## BOLETIN DE SERVICIO

### INSPECCION ESPECIAL PARA INCREMENTAR EL TBO (INTERVALO ENTRE REVISIONES GENERALES) DEL MOTOR SB-912-005 R2

- Asunto:** Incremento del TBO de 600 horas/10 años a 1000 horas/10 años.
- Motores afectados:** En general todos los motores de serie tipo 912A hasta e incluido el motor nº 4.380.693 de acuerdo con el Certificado Tipo TW 8/89, con excepción de V912/1983, V912/1920, 3.792.605, 3.792.701, 3.792.788, 3.792.789, 3.792.790, 4.005.013, 4.005.083, 4.005.133. Desde el motor nº 4.076.192 en adelante, el TBO de 1000 horas está cubierto por TM 912-04.

## 2.1) Arandela de fricción, enmienda nº 15.

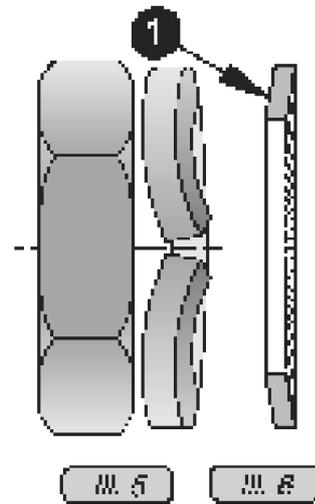
Si la tuerca hexagonal está aún sujeta por una arandela de seguridad, esta deberá cambiarse por una de fricción ❶. Deslice el engranaje conductor de la reductora afectada sobre el estriado limpio del cigüeñal y ajuste la arandela de fricción y la tuerca hexagonal M30X1,5.

■ **ATENCIÓN:** Asegure la tuerca hexagonal con LOCTITE 221. Tuerca hexagonal con rosca a la izquierda.

### 3) Enmienda de la bomba de aceite nº 17,22 y 32-17

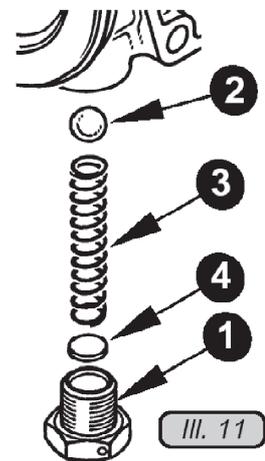
Desmonte el tornillo de obturación ❶ de la válvula de presión de seguridad ❷, limpiar la válvula y chequear el asiento de la bola en su alojamiento. Limpiar los pasajes de aceite utilizando aire comprimido. A partir del nº de serie del motor 4.005.186 y para mejorar el control de presión de aceite, se han cambiado los siguientes parámetros de la válvula de seguridad: La longitud libre del muelle de compresión ❸ se ha reducido de 46mm. a 39,5mm. La relación del muelle se ha modificado aumentando el diámetro del hilo de 0,8mm. a 0,9mm. y el diámetro de la bola se ha aumentado de 8mm. a 8,5mm.

◆ **NOTA:** A partir del motor nº 3.792.944, el alojamiento y la tapa de la bomba de aceite son piezas mecanizadas a troquel. En este caso, la capacidad de la bomba ha aumentado la longitud del conjunto del pistón rotativo de 13mm. a 16mm. junto con los respectivos cambios del alojamiento de la bomba de aceite, el eje de la misma y los anillos O. A partir del motor nº 4.076.068 en adelante, en el eje de la bomba de aceite ❺ se ha cambiado el pasador de arrastre ❻.

Desmontar el suplemento de ajuste ❹ si lo hubiese, pero si no se pudiese volver a alcanzar la presión de aceite especificada, ajuste la presión añadiendo nuevamente el suplemento de ajuste.

Cuando renueve los componentes, cambie la bomba de aceite por la versión con rotores de 16mm. de longitud.

### 5) Bomba de agua, enmienda nº 35-02

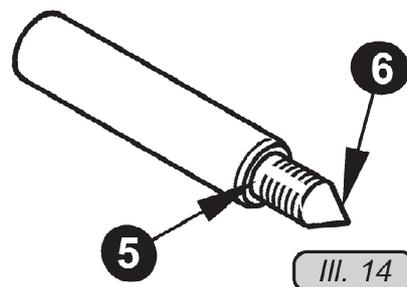
En motores operando sin anticongelante en el radiador, tiene lugar un incremento en la formación de corrosión. Por esta razón el material del eje de la bomba ha sido cambiado desde el motor de serie nº 4.076.122.. Debido a reacciones galvánicas causadas por el uso de materiales variados, la arandela ❶ y el tornillo ❷ son de acero inoxidable desde el motor nº 4.076.178.

Chequee la terminación de la rosca ⑤ del eje de la bomba de agua en busca de posible corrosión. Si existiese fuerte corrosión, cambie el eje de la bomba. Para esta sustitución, desmonte el alojamiento del encendido y monte un nuevo eje de la bomba siguiendo las instrucciones del Manual de Reparación.

◆ **NOTA:** El eje nuevo puede ser reconocido por su forma cónica ⑥.

## 6) Carburador

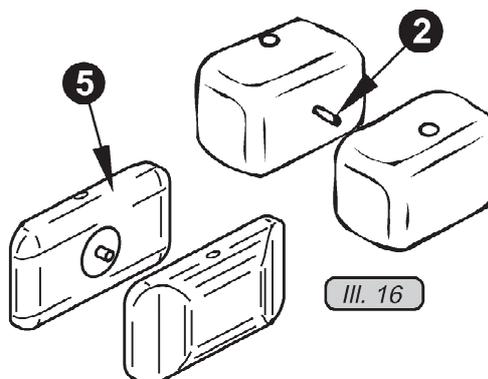
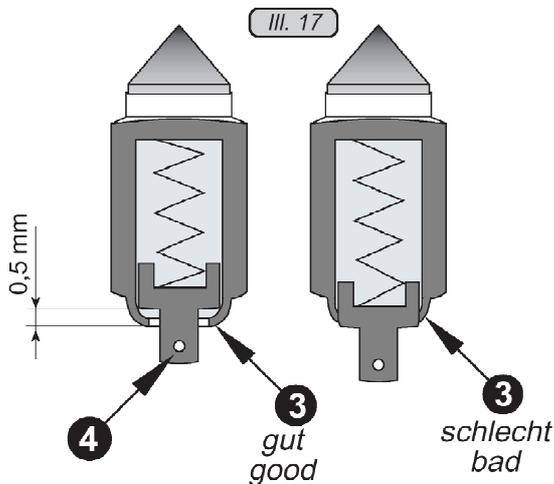
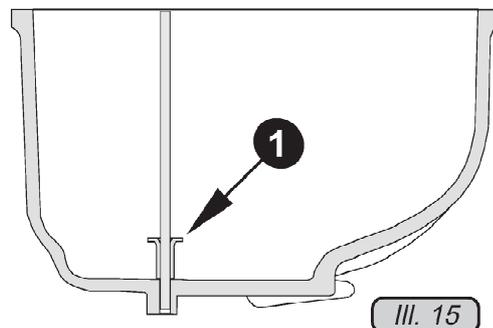
Si la cámara de flotación todavía no tiene los espaciadores ①, pieza nº 861 920, colóquelos ahora, así se evitará una posible adherencia de los flotadores a la cámara.

Chequee el pasador ② de los flotadores. Si encontrara un fuerte desgaste en las superficies de contacto del soporte de los flotadores, causada por excesiva vibración, cambie los flotadores por otros con forma modificada ⑤, pieza nº 861 181, de acuerdo con la enmienda 37-01 y sustituya el soporte de los flotadores si fuese necesario.

Examine la válvula del flotador con la cámara de flotación desmontada. Si se apreciase desgaste en los extremos rebordeados ③ del extremo del muelle ④, la válvula tendrá que ser cambiada. Si la distancia fuese menor de 0,5mm (ver ilustración 17), el nivel de flotación se verá afectado.
